Fontenay-aux-Roses, le 27 novembre 2017

Avis IRSN/2017-00368

Objet : Institut Laue-Langevin - Réacteur à haut flux (INB n° 67)
Mise en œuvre d'un mode d'enclenchement automatique des circuits de renoyage ultime (CRU) et d'eau de secours (CES)

Schéma de principe des modifications des circuits CRU et CES envisagées par l'ILL

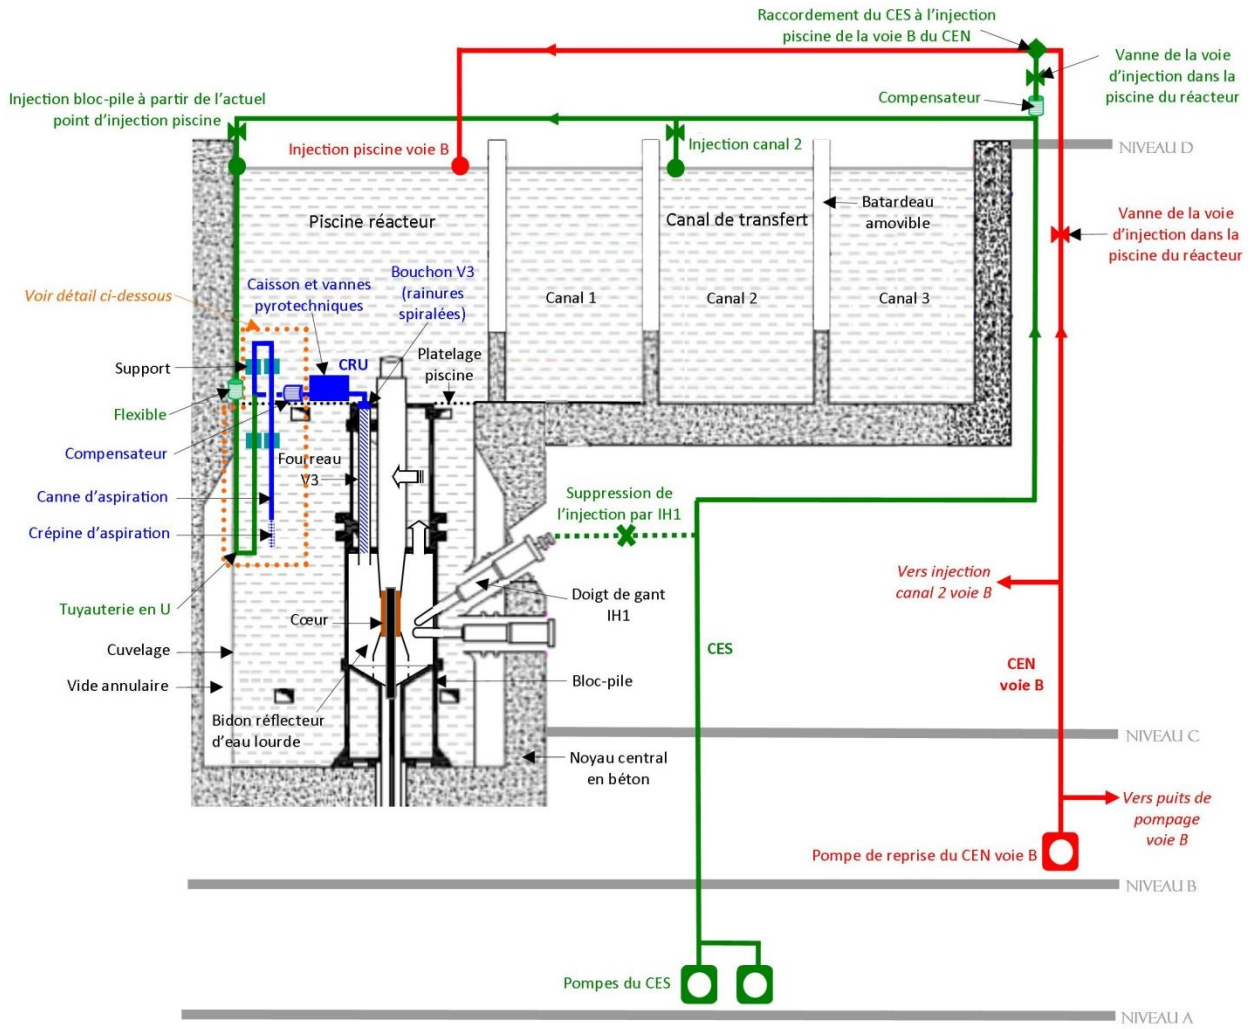
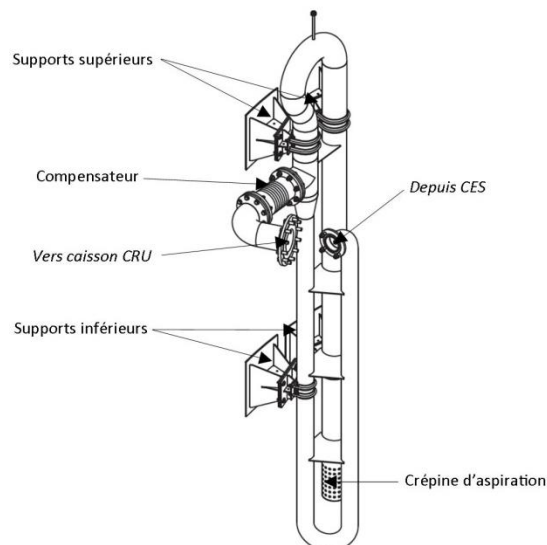
Il est à noter que la mise en œuvre d'automatismes associés au fonctionnement des circuits CRU et CES requiert la mise en place de nouveaux capteurs de niveau d'eau dans le bloc-pile. L'ILL prévoit à cet égard d'implanter ces capteurs dans le doigt de gant IH1 utilisé, dans la configuration actuelle du circuit CES, comme voie d'injection d'eau dans le bloc-pile. En remplacement, une nouvelle voie d'injection d'eau dans le bloc-pile sera créée à partir du point d'injection actuel du circuit CES dans la piscine du réacteur, ce point d'injection étant lui-même raccordé au circuit CRU, à hauteur de la nouvelle canne d'aspiration susmentionnée. Le circuit CES sera par ailleurs raccordé à l'injection de la voie B du circuit d'eau de nappe (CEN)¹ dans la piscine du réacteur afin de conserver une possibilité d'injection du CES dans la piscine du réacteur. Le principe d'implantation des circuits CRU, CES et CEN dans leur configuration modifiée est présenté en annexe 1 au présent avis.

L'ILL prévoit de modifier la voie d'injection du circuit CES dans la piscine du réacteur de sorte que celle-ci s'effectue désormais via la tuyauterie d'injection de la voie B du circuit CEN¹ dans la piscine du réacteur, par l'intermédiaire d'une dérivation mise en place sur la tuyauterie d'alimentation du circuit CES. Le raccordement de cette portion du circuit CES à la tuyauterie d'injection de la voie B du circuit CEN sera réalisé au moyen d'une tuyauterie en té, d'un compensateur assurant le découplage sismique et d'une conduite de raccordement équipée d'une vanne menant à la tuyauterie du circuit CEN (cf. annexe 1).
